Vcc 5V入力から12V等への変更内容

電源ICの追加要項と端子台追加の手順

Vcc電源電圧変更及び端子台追加例

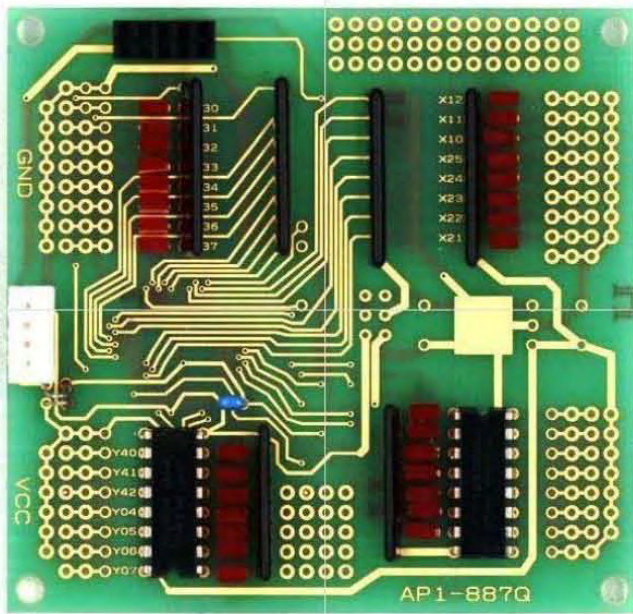
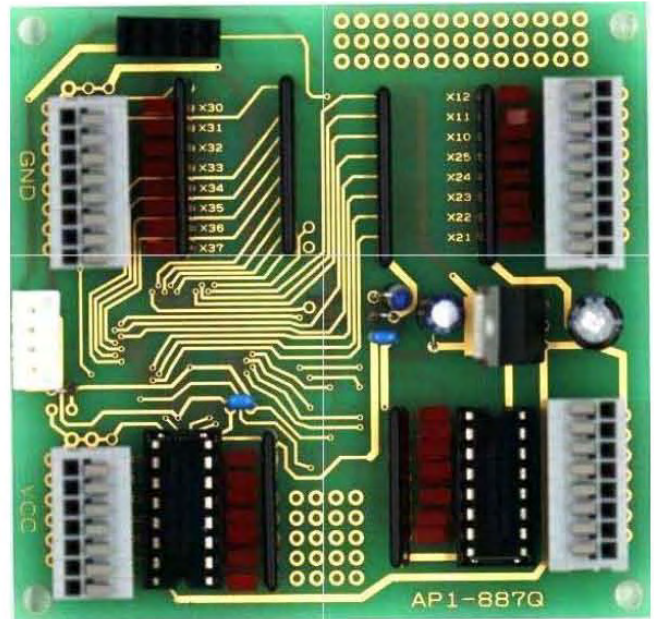
入力用抵抗アレー変更
12V(2K Ω 程度) 24V(5K Ω 程度)
